獨立記念館의 防火安全(Ⅱ)

編輯室

사진 19. 기념본관쪽에서 바라본 전시관의 전경 (좌측부터 제 3, 4, 5 전시관임. 진입로가 계단으로 있음)

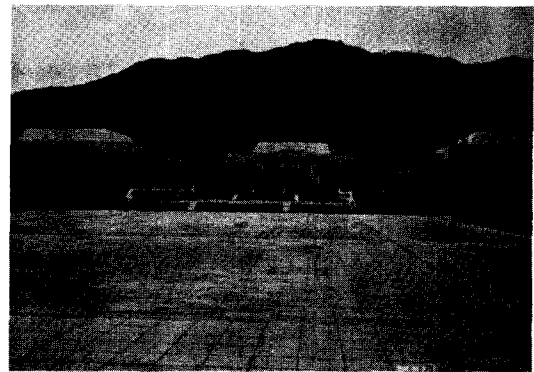
그런데 독립기념관의 경우 제 1 전시관에서 제 7 전시관까지의 후방쪽에는 전통양식의 담장(적벽돌로 조적된 구조임)이 둘러쳐져 있어(사람들이 출입할 수 있는 출입구는 형성되어 있음) 소방차의 현장접근이 불가능한 상황일뿐 만 아니라 각 전시관과 기념본관 사이에도 계단들로 통행로가 형성되어 있어 전방쪽에서의 현장접근도 불가능한 상태로 되어 있다. 이러한 구조하에서는 위 전시관들에 대한 소방대지원을 포기할 수 밖에 없으며 유사시 건물내부의 옥내소화전 또는 인위적 기타조치로 화재를 진압하는 행운을 얻지 못할 경우 아무리 수많은 소방차량이 출동하였다 하여도 진입을 포기하고 방관할 수 밖에 없는 실정이다. 뿐만 아니라 가령 모든 접근성이 해소되었다 할지라도 화재시 분초를 다투는 위기에 대처하기 위해서는 가능한 한 신속히 소방대의 현장접근이 이루어져야 할 것은 상식적인 일임에도 불구하고 현재의 가장 가까운 소방대는 천안소방서로서 출동시각부터 적어도 17분 이상 소요되는 거리에 있기 때문에 출화후 이 정도의 시간이면 건물내부의 화재는 이미 Flash-Over 되어 걸잡기 어려운 상태로 돌입되었다고 보아도 과언이 아니다. 이와 같은 경우 출동한 소방대는 기껏해야 다 타버린 건

각 전시관들 후면에 설치되어 있는 벽돌담들은 소방차의 신속출입이 가능한 구조로 개조되어야 할 것이며, 각 전시관의 전면에도 소방차의 접근로가 신설되어야 할 것이다. 아울러 이와 같은 조치가 이루어지더라도 모든 건물의 주 위에는 소방대 장비들의 원활한 움직임에 장애를 줄 수 있는 시설물이 산재하지 않게 하여야 할 것이다.

사진22. 전시동천정에 있는 채광용 망입유리 (뚜껑속에도 망입유리가 고정설치되어 있음)

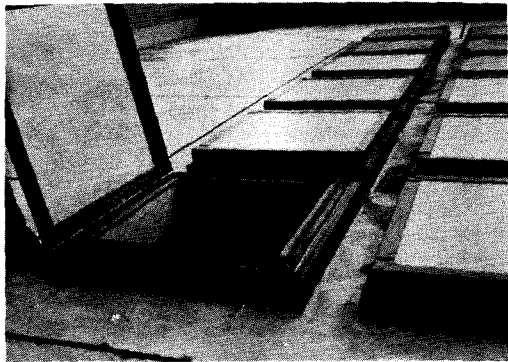
물에 대한 사후처리 정도의 기능밖에 발휘하지 못하게 될 것이다. 그 외에도 각 전시관들은 일반 도시형 건물들처럼 주출입구들 외에 수많은 유리창이 있는 구조도 아니기 때문에 가령 소방차가 현장에 접근할 수 있었다고 가정하더라도 화재진압을 위한 진입구가 매우 부족한 상황이라서 주수에 의한 소화의 실효성이 매우 낮을 것이 분명하다. 각 전시동의 천정에 채광용의 유리창이 있으나 거기에는 망입형 특수강화유리가 설치되어 있어 이 또한 주수를 위한 공격구로서 활용성을 기대하기 어렵다.

사진23, 24. 제 4 전시관의 측면 및 전면의 모습 (전면에 보이는 출입구가 유일한 출입구임)

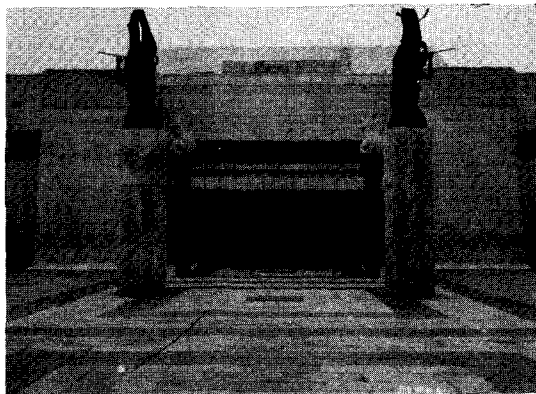
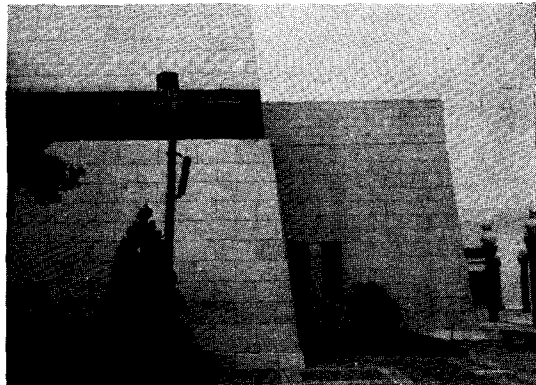
(1) 제 4 전시관은 하나의 출입구만이 설치

되어 있어 피난동선의 다변화가 형성되어 있지 않기 때문에 인명의 대피에 위험요소가 되고 있다. 화재가 어느 지점에서 발생할런지는 어느 누구도 예측할 수 없는 일이며 만약 출입구 내부의 부근에서 화재가 발생하였다면 건물내에 머물고 있었던 사람들은 그대로 위험상태의 함정에 빠지고 말 것이다.

건물내에서의 인명안전을 위한 여러가지 계획에서 일차적으로 고려되어야 할 것은 내부구조의 피난동선 계획이다. 피난동선은 정량적 측면에서 대피하는 군중의 흐름에 대한 충분한 수용능력을 가져야 할 것이나 정성적 면에서는 동선의 단순화(미로성 배제)와 방향성의 다변화(출구의 다변화)가 추구되지 않으면 아니될 것이다. 특히 불특정 다수인을 수용하는 전시관과 같은 용도에서는 더욱 그러하다. 그런데 제 4 전시관은 출입구가 하나밖에 없으므로 피난동선의 다변화가 고려되어 있지 않은 구조이다. 그러므로 제 4 전시관은 건물의 구조측면에

서 출구의 다변화를 위한 개선이 이루어져야 할 것으로 사료된다.
